STADT BAD RAPPENAU
STADTTEIL ZIMMERHOF

BETREFF BEBAUUNGSPLAN „SOLARENERGIE KIESBGRUBENÄCKER“

Offenlegung und Beteiligung der Träger öffentlicher Belange vom 18.08.2023 bis 18.09.2023

Eingegangene Stellungnahmen der Behörden

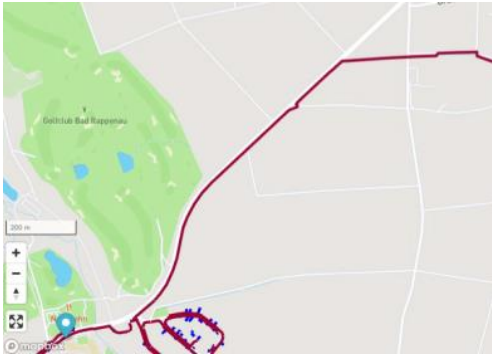
05.04.2023	Durch die Planung werden regionalplanerische Zielfestlegungen berührt. Über die Hälfte der Fläche liegt im Regionalen Grünzug nach Plansatz 3.1.1. Regionale Grünzüge sind von Siedlungstätigkeit und anderen funktionswidrigen Nutzungen freizuhalten. Da es sich bei der Planung um eine Solarthermieanlage ergänzt durch Freiflächenphotovoltaik zur Wärmegewinnung handelt, greift die Teilfortschreibung Fotovoltaik in diesem Fall nicht. Eine reine Freiflächenphotovoltaikanlage wäre an dieser Stelle im Regionalen Grünzug nicht möglich. Dies liegt insbesondere an den hochwertigen Böden der Stufe Vorrangflur und Vorrangfläche Stufe 1 sowie der Größe. Beider vorliegenden Planung wird maximal 40 % Freiflächenphotovoltaik umgesetzt. Die anderen mindestens 60 % werden für Solarthermie genutzt.	Wird zur Kenntnis genommen.

Nr.	Behörde	Stellungnahme v.	Stellungnahme	Behandlungsvorschlag
			<i>Wir kommen daher zu der Einschätzung, dass es sich um ein Solarthermieprojekt handelt.</i>	<i>Es wird zur Kenntnis genommen, dass es sich laut Einschätzung des Regionalverbandes um ein Solarthermieprojekt handelt.</i>
			<i>Im vorliegenden Fall ist daher eine allgemeine Ausnahme nach der Begründung des Plansatzes 3.1.1 zu prüfen. Wir sehen eine Bedeutung für die Allgemeinheit als gegeben. Diese ergibt sich aus dem Ziel der klimaneutralen Wärmeversorgung. Zudem wurde eine Alternativenprüfung durchgeführt, die eine Standortgebundenheit besonders wegen der Lage an der bestehenden Wärmeleitung nachweist. Wir begrüßen die Eingrünung der Fläche. Bei einer allgemeinen Ausnahme nach Plansatz 3.1.1 dürfen außerdem die Funktionen des Grünzugs nicht infrage gestellt werden. Hier sind besonders die Funktionen Landwirtschaft und Wasser auf der vorliegenden Fläche zu beachten. Unter anderen da hier auch vorher schon teilweise Energiepflanzen angebaut wurden, sehen wir die Funktion Landwirtschaft des Grünzugs nicht in Frage gestellt.</i>	<i>Wird zur Kenntnis genommen.</i>
